改善箇所説明図

改善内容

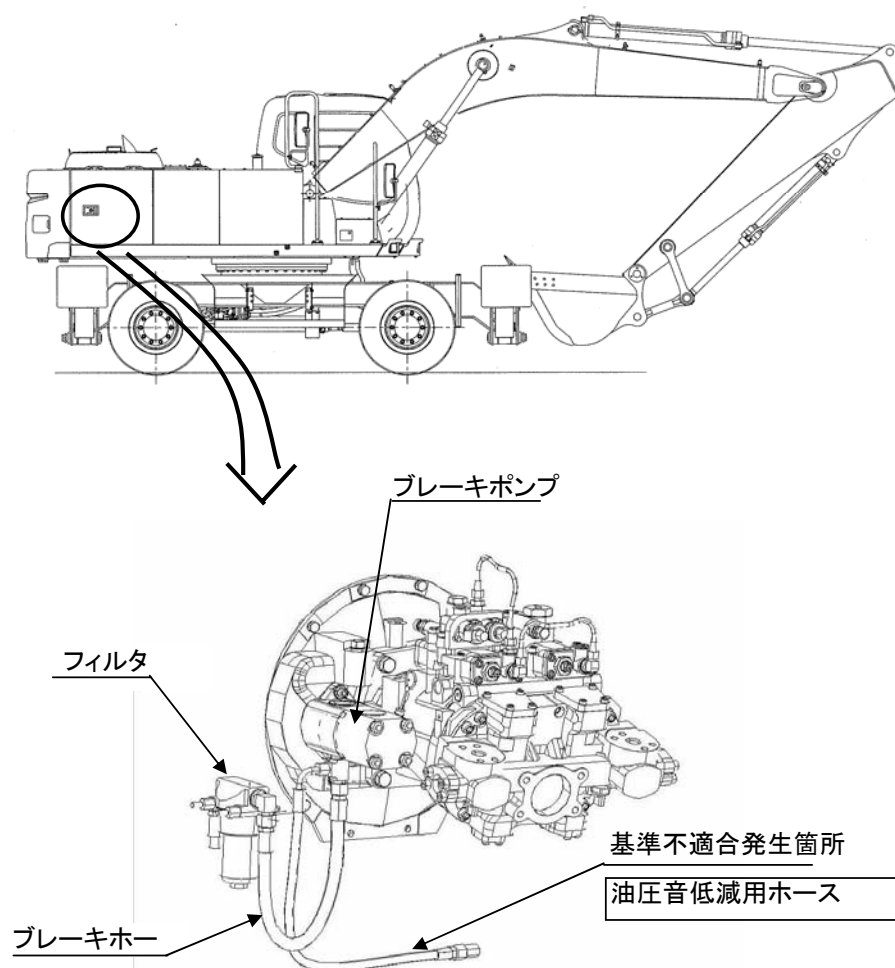
油圧式制動装置において、ブレーキポンプに装着された油圧音低減用ホースの耐圧性が不足しているため、当該ホースが破損するものがある。そのため、ブレーキ作動油が漏れて主ブレーキが効かなくなる及び駐車ブレーキが効いたままになるおそれがある。

〔 全車両、油圧ホースを対策品に交換する。 〕

注： は対策部品を示す。

識別：ホースの口金具部に4307363の刻印をし識別する。
